## 1. 제안사항

제안.1) 10[KHz] 수정진동자를 적용한 발진회로도

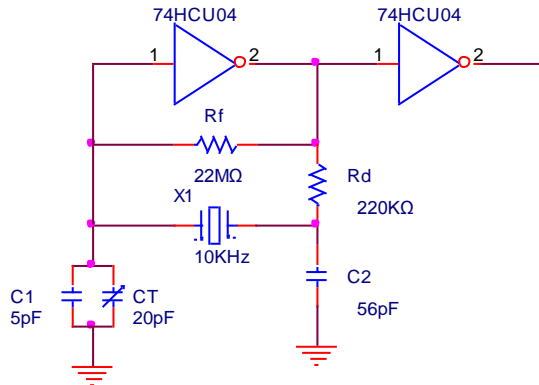
- 1) 상기 회로도에서 "CT"를 적용한 사유  
fmax/Center /fmin를 맞추기 위한 조건
- 2) 질문의도를 잘못 이해 했을수도 있습니다.  
만약 잘못이해로 원하시는것과 다를 경우 재질문 바랍니다.
